VURDERING AV UTTALELSER ETTER HØRING AV OPPSTART OG PLANPROGRAM

Detaljregulering for NH2 Dombås
Dovre kommune

Se utsnitt av risikokonturer sett opp mot innflyvningssone:

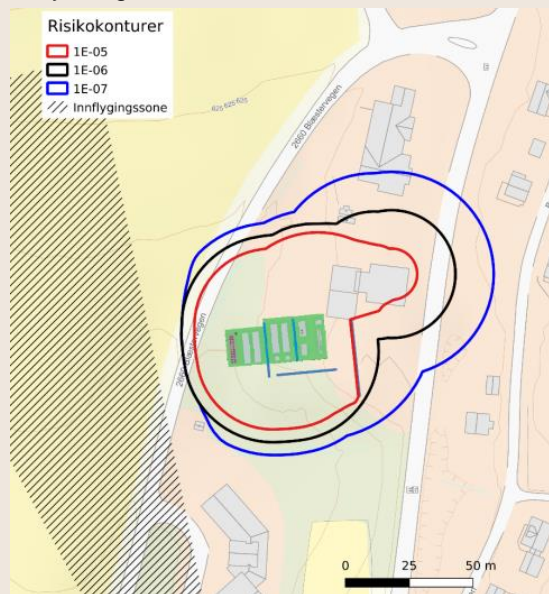
Selv om faresonen skulle krympes noe, anses det svært risikofylt både i forhold til trykkbølge og ikke minst mulige fragmenter ved en evt. eksplosjon.

Risikokonturer eller støy fra anlegget kommer ikke i konflikt med selve ambulansbasen. Viser for øvrig til støyutredninger. Anlegget er prosjektert og plassert slik at det ikke skal komme i konflikt med driten av Luftambulansens base på Dombås.

Se utsnitt av risikokonturer sett opp mot innflyvningszone:

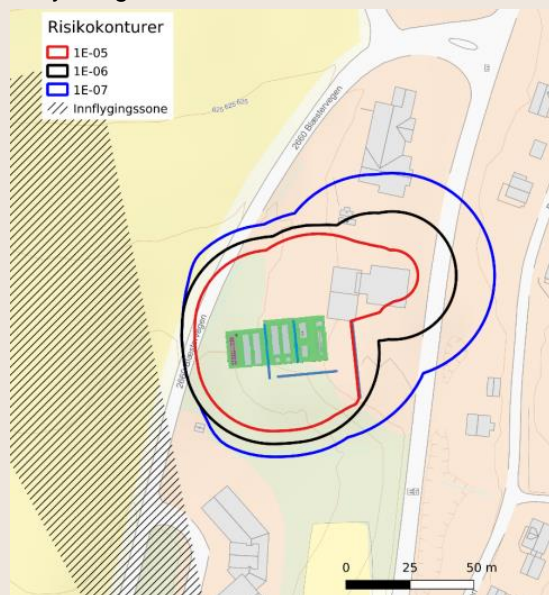
Luftfartstilsynet viser til at foreløpig sone for brann og eksplosjon vil krenke innflyvningszone for helikopter. Norsk Luftambulanses syn på at flytraséer og brann/ eksplosjoner ikke er forenelig med hverandre. Luftfartstilsynet viser til at en slik etablering kan true eksistensen til basen slik den ligger i dag.

Risikokonturer vil ikke komme i konflikt med innflyvningssonen til Norsk luftambulans.

Risikokonturer eller støy fra anlegget kommer ikke i konflikt med selve ambulansbasen. Viser for øvrig til støyutredninger.

Anlegget er prosjektert og plassert slik at det ikke skal komme i konflikt med driften av Luftambulansens base på Dombås.
